**Piano di Classificazione Acustica**

**Controdeduzioni**

## **PIANO DI CLASSIFICAZIONE ACUSTICA CONTRODEDUZIONI ALLE OSSERVAZIONI**

### **Allegato A.1 - Relazione illustrativa delle controdeduzioni alle osservazioni**

Individuazione dell'area oggetto di osservazione - proposta di modifica

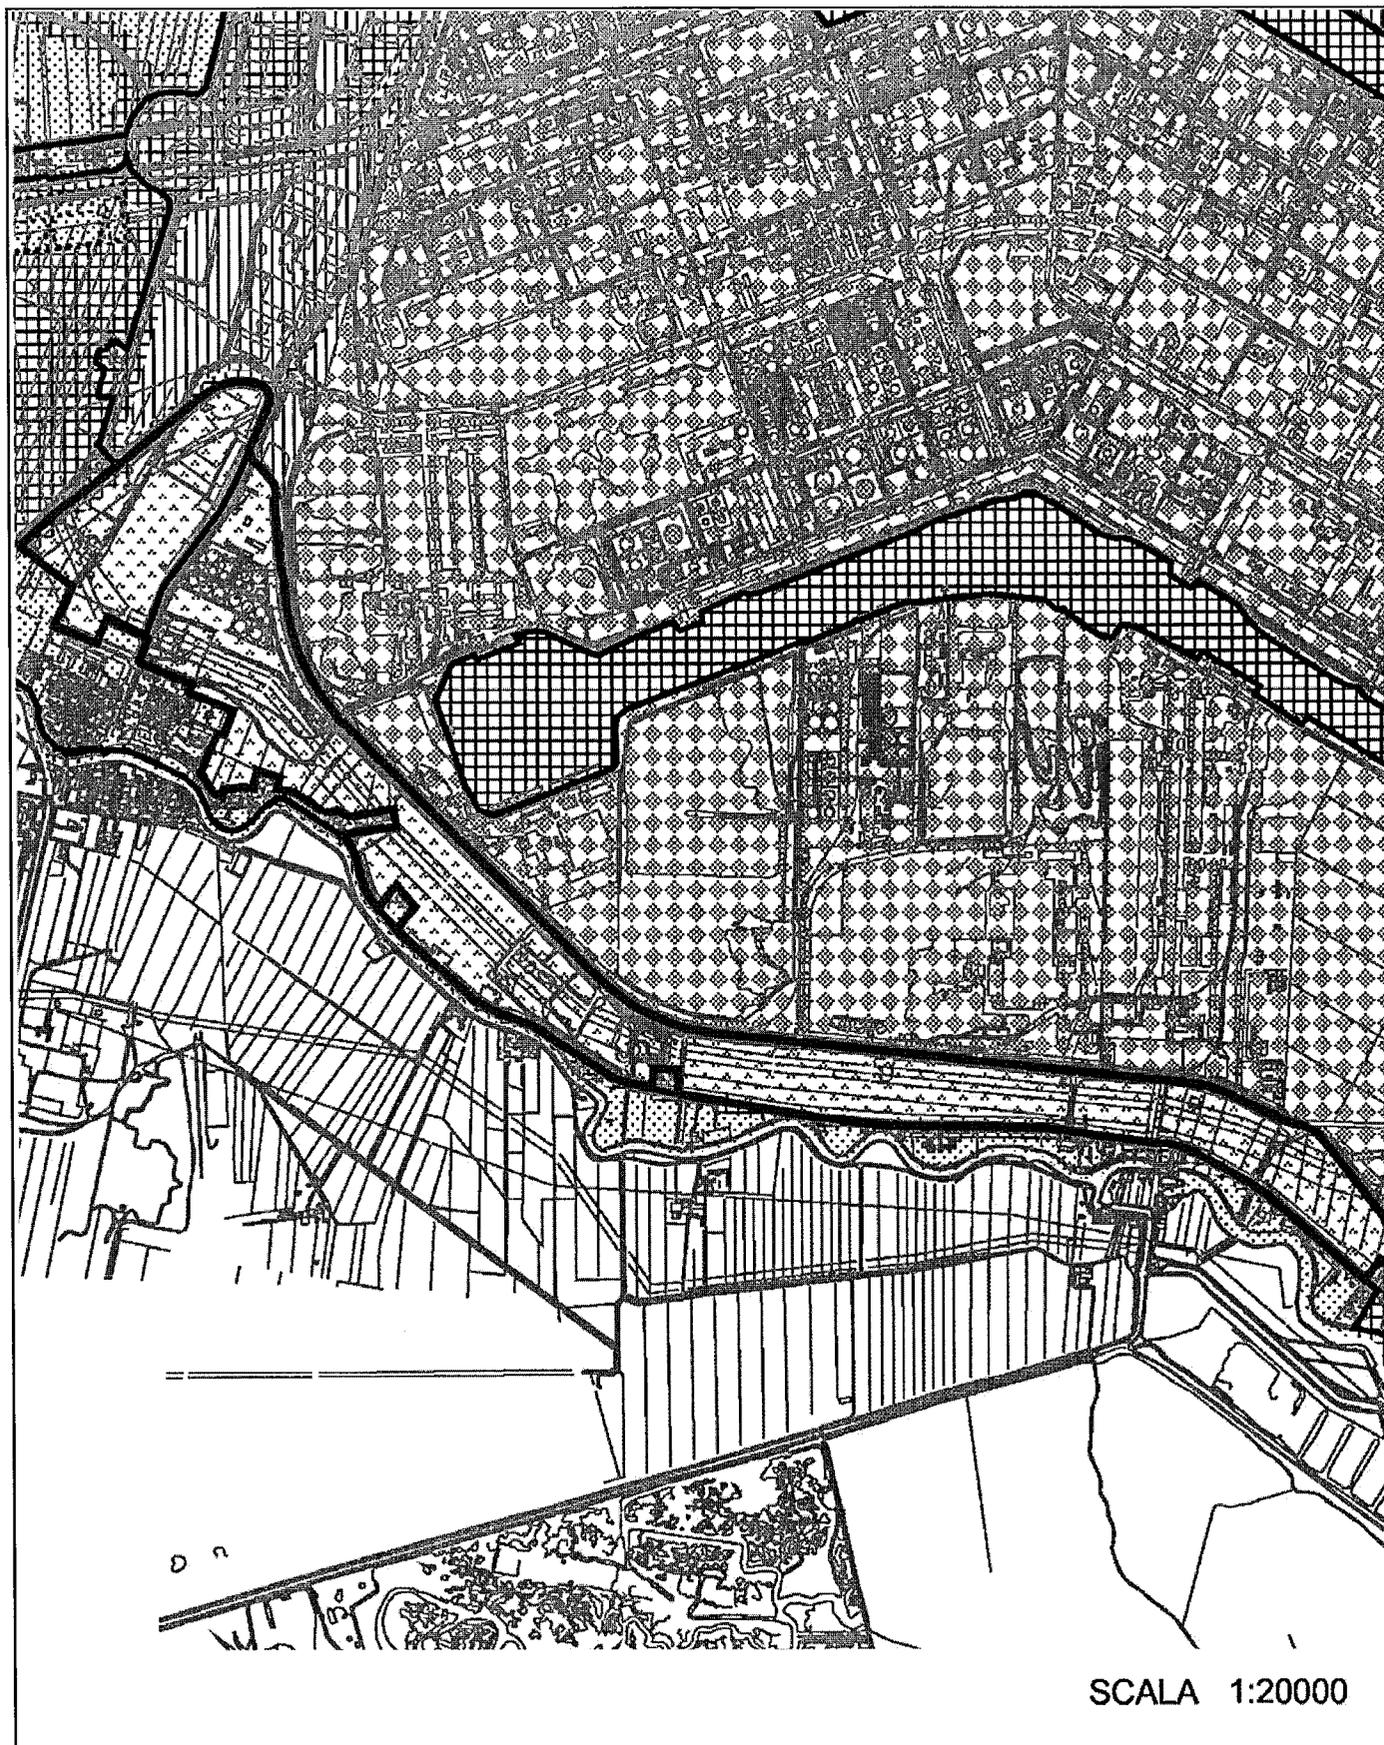
OSSERVAZIONE - PROPOSTA DI MODIFICA N. 7 . 2

Per tali zone (si veda l'estratto mappa allegato) è prevista dalla vigente V. PRG per Porto Marghera la destinazione a "servizi per le attività produttive" ed inoltre sono indicati come ambiti soggetti a risanamento ambientale. La proposta di fasce digradanti appare di difficile applicazione e comunque non è contemplata dalle normative vigenti. Nel riconsiderare la classificazione della zona in questione è possibile tuttavia distinguere:

**PARERE****Favorevole al parziale accoglimento**
 Proposta di modifica localizzabile?  sì  no (se SI, vedi estratto mappa alla pagina seguente)

Individuazione dell'area oggetto di osservazione - proposta di modifica 7 . 3

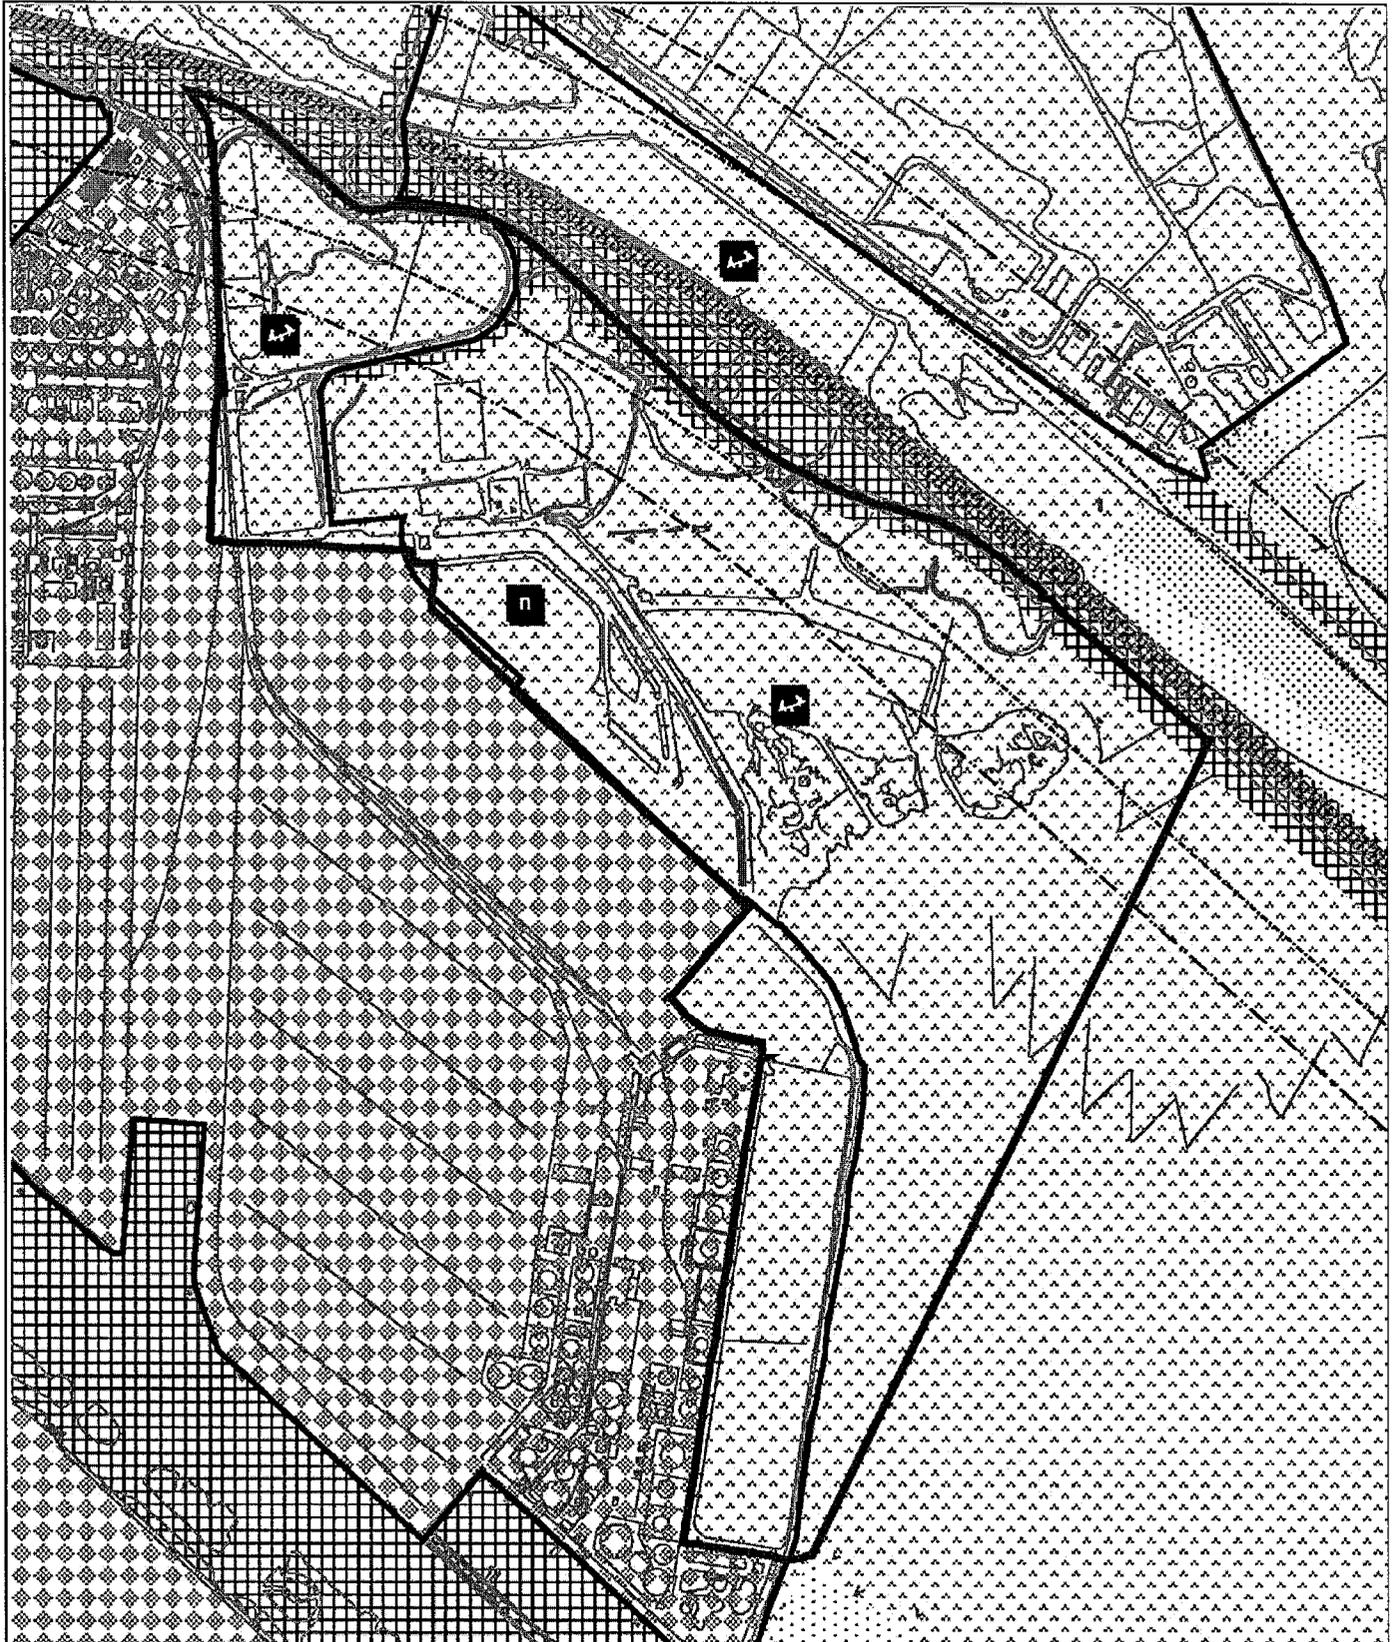
OSSERVAZIONE - PROPOSTA DI MODIFICA N. 7 . 3

Proposta di modifica localizzabile?  sì  no (se SI, vedi estratto mappa alla pagina seguente)

Individuazione dell'area oggetto di osservazione - proposta di modifica

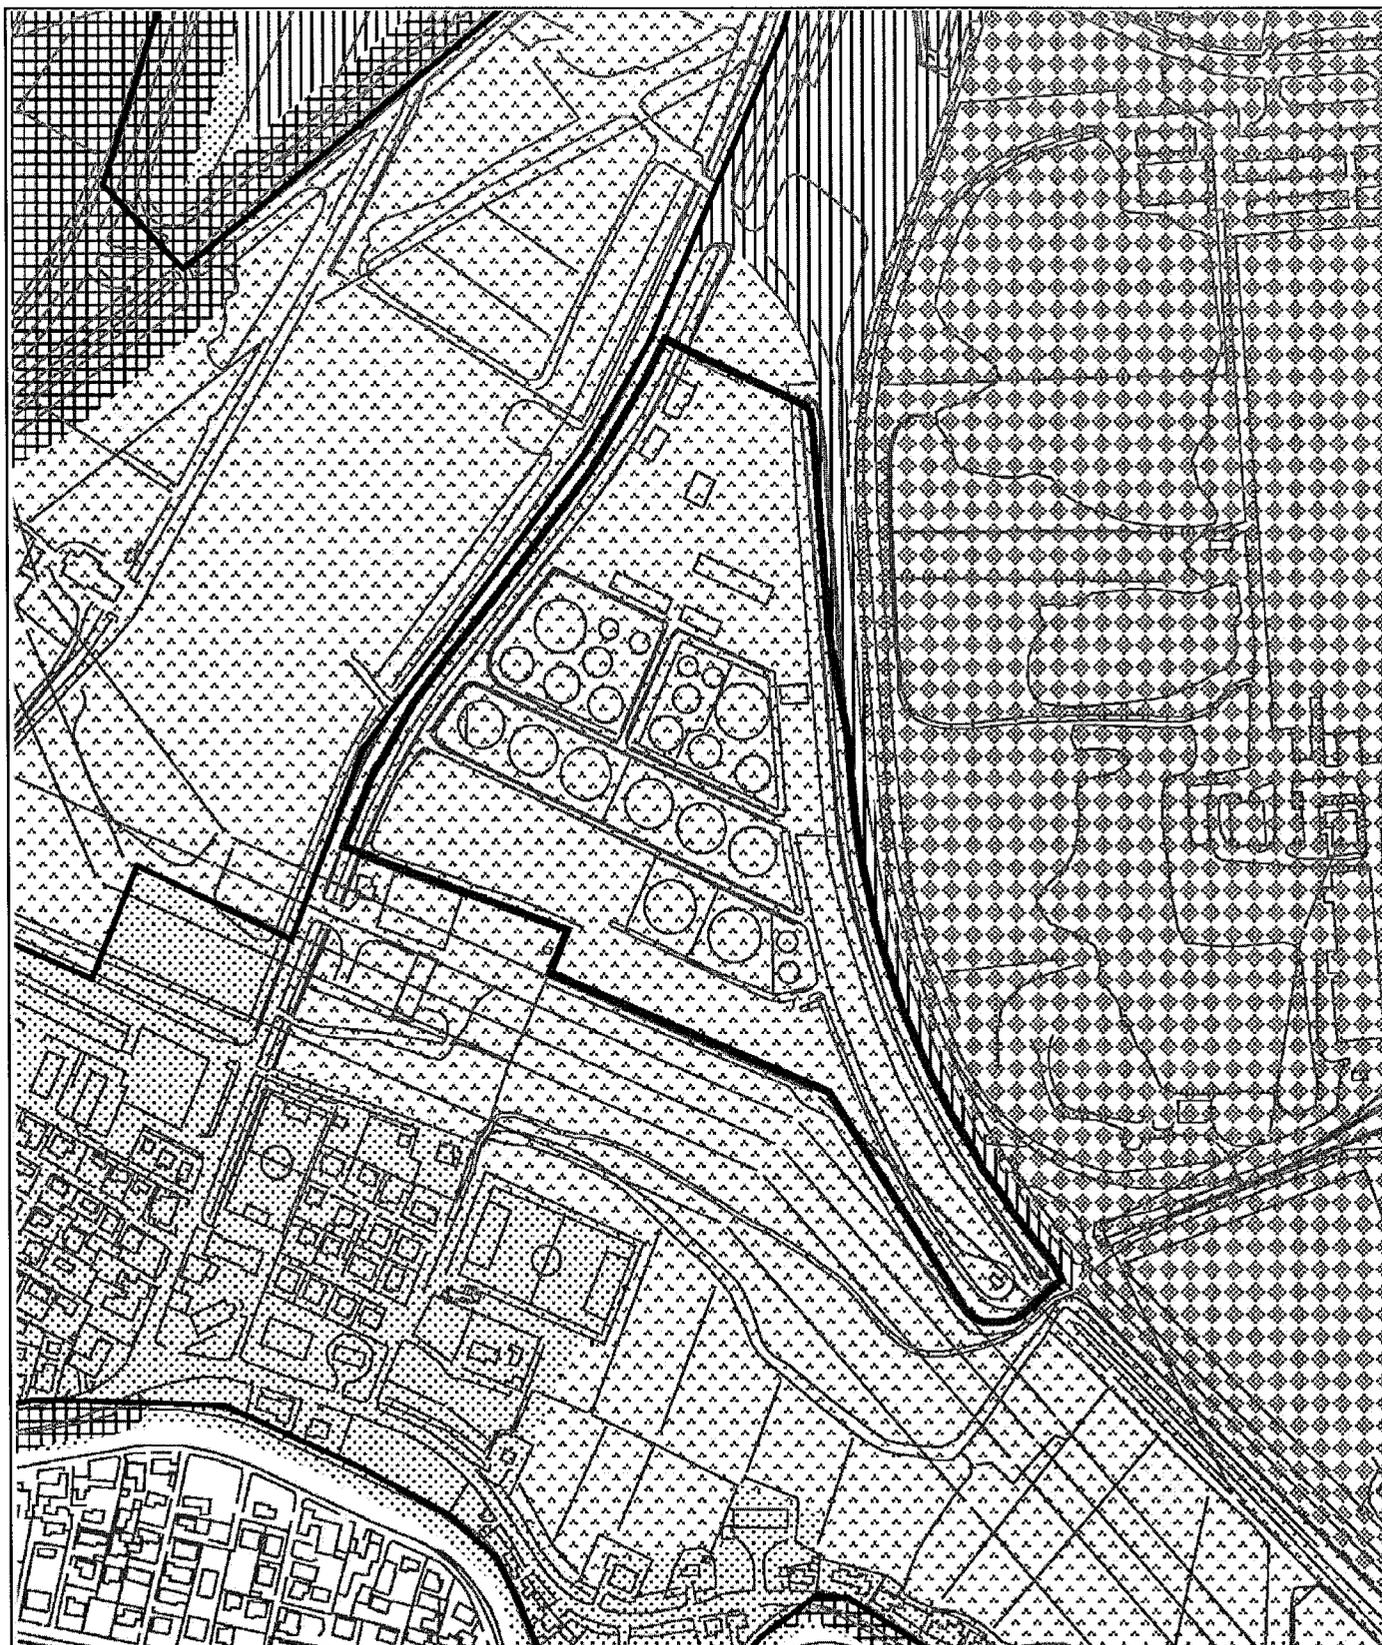
OSSERVAZIONE - PROPOSTA DI MODIFICA N. 7 . 4

**PARERE** Favorevole al parziale accoglimentoProposta di modifica localizzabile?  si  no (se SI, vedi estratto mappa alla pagina seguente)

Individuazione dell'area oggetto di osservazione - proposta di modifica

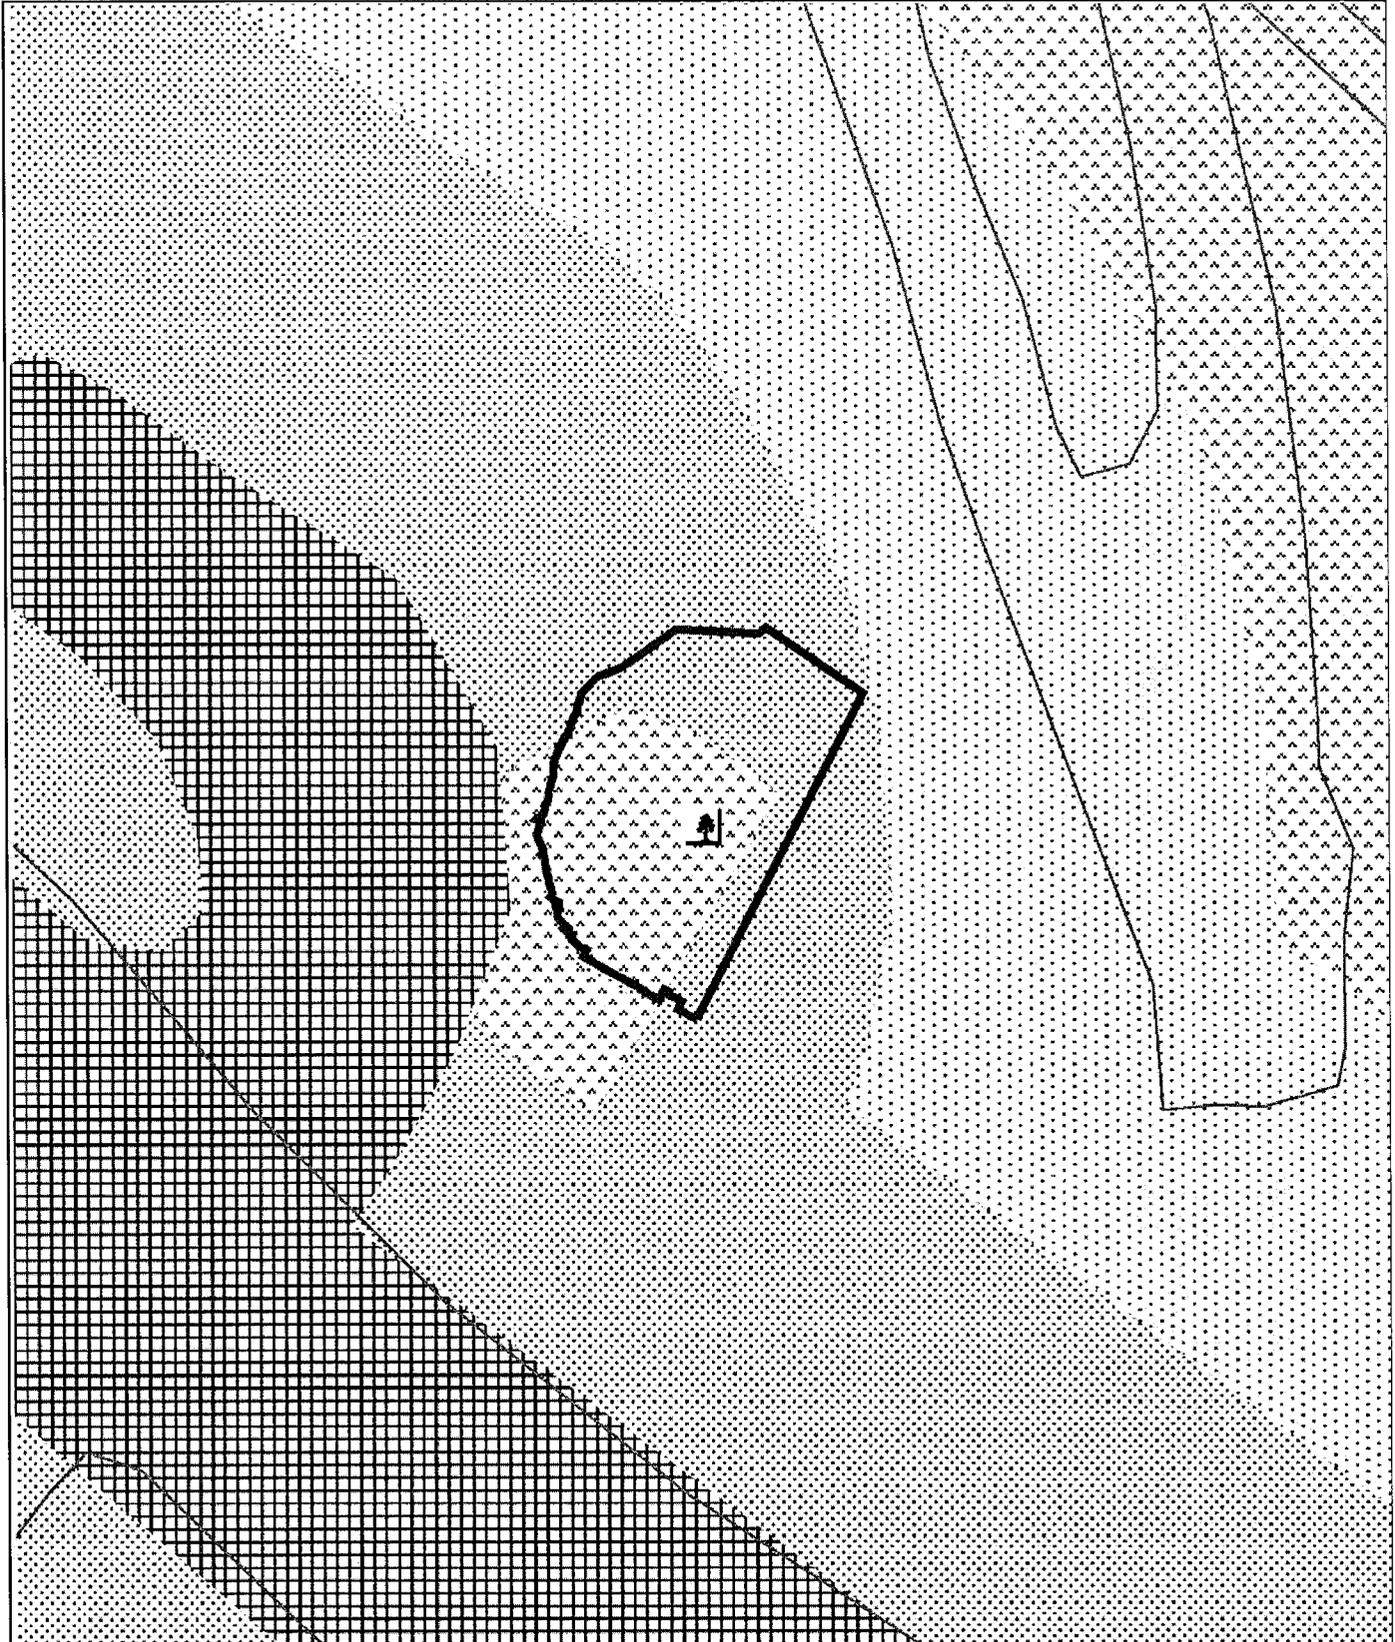
OSSERVAZIONE - PROPOSTA DI MODIFICA N. 7 . 5

Proposta di modifica localizzabile?  sì  no (se Sì, vedi estratto mappa alla pagina seguente)
